INFORME N° 0085-2024/MINEM-DGAAM-DEAM-DGAM

Asunto : Plan Ambiental Detallado (PAD) de la Unidad Minera "El Porvenir", presentado por Nexa Resources El Porvenir S.A.C.

Fecha : Lima, 15 de febrero de 2024

Imagen 04. Correlación línea IOS vs Precipitación anual Cerro de Pasco

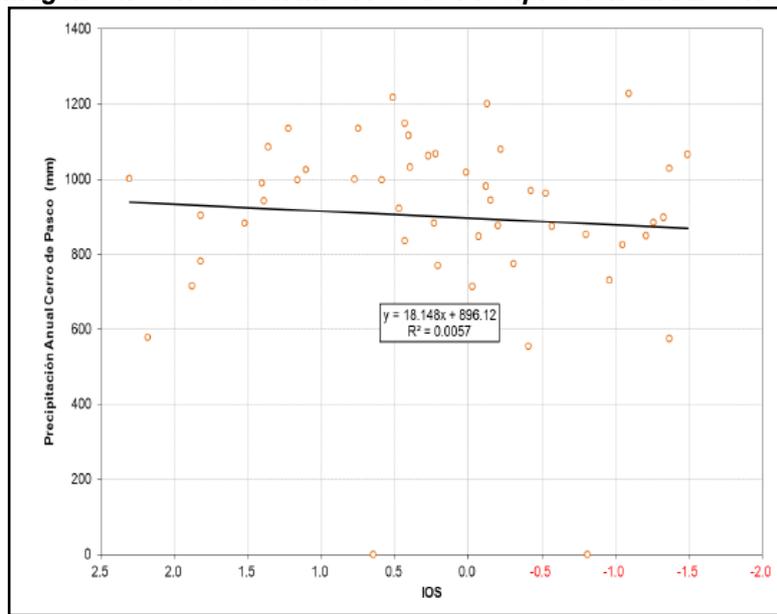
Se evaluó la correlación entre la precipitación total de la estación Cerro de Pasco con los correspondientes datos anuales del Índice de Oscilación del Sur (IOS) y el TSM 1+2 donde finalmente no fue posible demostrar una correlación marcada entre ambos parámetros, demostrándose la improbabilidad que la precipitación en este ámbito del área de estudio se vea afectada por el FEN, los resultados se aprecian en las siguientes imágenes.

Imagen 06. Relación IOS vs Precipitación Anual Cerro de Pasco

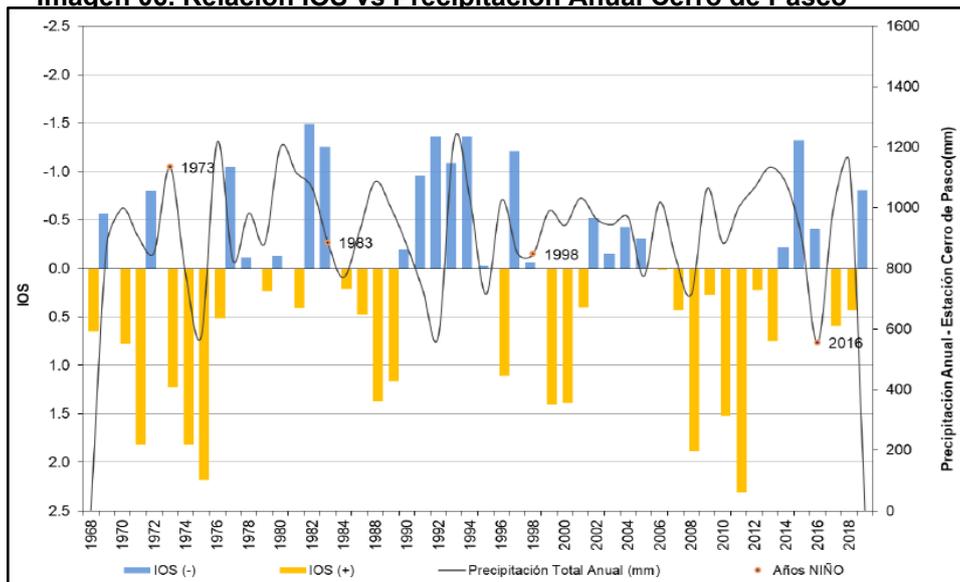
Finalmente, el administrado indica que se puede concluir que el FEN no tiene una influencia distinguida sobre las precipitaciones en la zona de estudio debido a que las precipitaciones anuales no corresponden con años extremadamente húmedos o secos en contraste con los años de ocurrencia del FEN (ver imagen siguiente imagen).

Imagen 07. Intensidad máxima- Cerro de Pasco

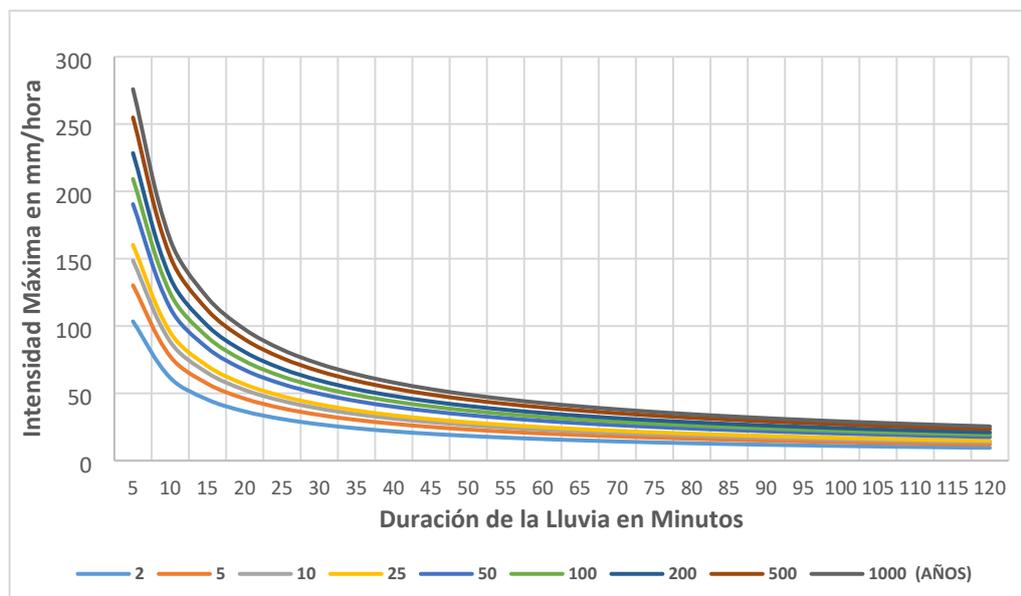
- Sobre el análisis de la precipitación máxima en 24 horas el Administrado ha presentado lo solicitado en función del análisis de la precipitación máxima de la estación Cerro de Pasco, presentando la intensidad máxima y el grafico de Intensidad-Duración-Frecuencia (IDF). Sin embargo, la presentación de dicha curva no representa la forma característica, presentándose un modelo de la presentación, por lo que el Administrado debió mejorar dichas curvas.
